SERVICE INFO – INA 0130

Καινούρια τροχαλία τάνυσης 531 0859 10

Πλήρες εύρος για κινητήρες D5204 και D5244

Εικόνα 1: 531 0859 10 — Καινούρια τροχαλία τάνυσης

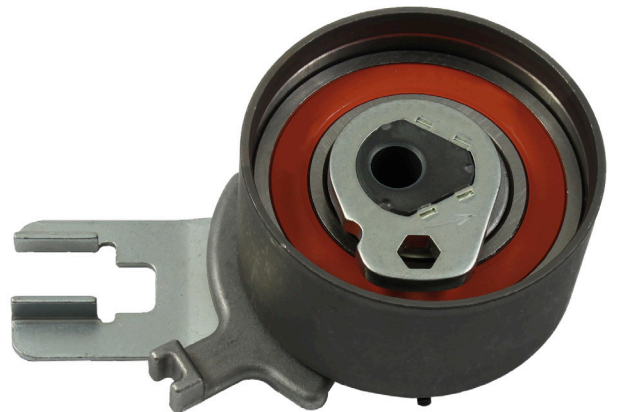
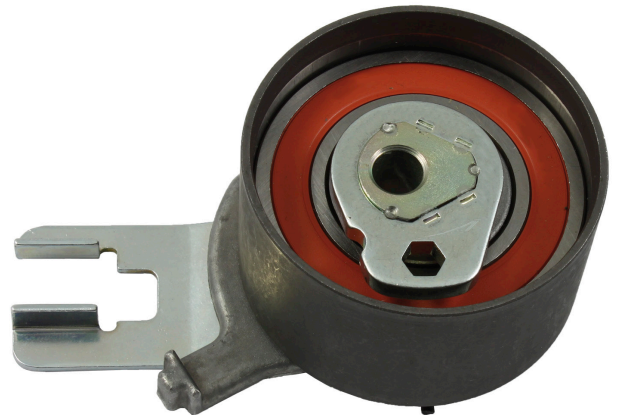
Στα συγκεκριμένα οχήματα, η τροχαλία τάνυσης 531 0515 10 (εικόνα 2) μπορεί να χρησιμοποιηθεί μόνο για ένα περιορισμένο εύρος αριθμών κινητήρα.

Για το λόγο αυτό, η Schaeffler Automotive Aftermarket ανέπτυξε τη νέα τροχαλία τάνυσης 531 0859 10 (εικόνα 1). Αυτό το εξάρτημα καλύπτει όλους τους κινητήρες D5204 και D5244 για ολόκληρη την κατασκευαστική περίοδο.

Όσο αφορά στην εμφάνιση, οι δύο τροχαλίες τάνυσης διαφέρουν μόνο στο σχεδιασμό της ένδειξης χρονισμού.

Το κιτ 530 0504 10 με τροχαλία τάνυσης 531 0515 10 αντικαθίσταται από το κιτ 530 0582 10 μαζί με την καινούρια τροχαλία τάνυσης.
